1.1 CONCEPTO TÉCNICO No. CT:	CT-7500
1.2 ÁREA:	Análisis y Mitigación de Riesgos
1.3 COORDINACIÓN:	Estudios y Conceptos Técnicos
1.4 REFERENCIA CRUZADA RADICADO FOPAE:	2014ER5471
1.5 RESPUESTA OFICIAL No.	RO-71566

2.1 SOLICITANTE:	CURADURÍA URBANA No. 3
2.2 PROYECTO:	"Carrera 1 Este 69B 25 Sur"
2.3 LOCALIDAD:	5. Usme
2.4 UPZ:	57 – Gran Yomasa
2.5 BARRIO O SECTOR CATASTRAL:	Barranquillita
2.6 DIRECCIÓN:	Carrera 1 Este 69B 25 Sur
2.7 CHIP:	AAA0023XXKC
2.8 MANZANA CATASTRAL:	04
2.9 PREDIO CATASTRAL:	13
2.10 ÁREA (Ha):	0.1165 (*)
2.11 FECHA DE VISITA:	Junio 05 de 2014

Fotografía No. 1. Predio en donde se desarrollará el proyecto, ubicado en la Carrera 1 Este 69B 25 Sur de la Localidad de Usme.

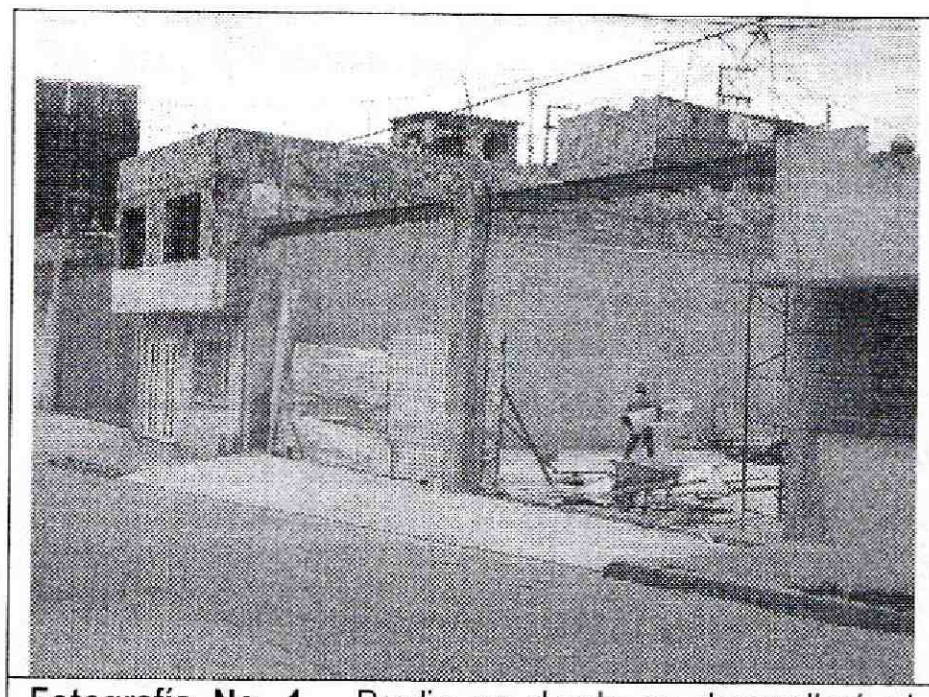
En el momento de la visita técnica en el predio objeto del presente concepto técnico, se encontró una edificación de un piso presumiblemente en mampostería parcialmente confinada, sin evidencias de afectación por procesos de remoción en masa de carácter local en su interior, ni de carácter general en la ladera o zonas aledañas al predio evaluado (Fotografías No. 1 y 2). Adicionalmente el predio objeto del presente concepto se encuentra ubicado aproximadamente a 70 metros al occidente del cauce de la Quebrada Santa Librada.
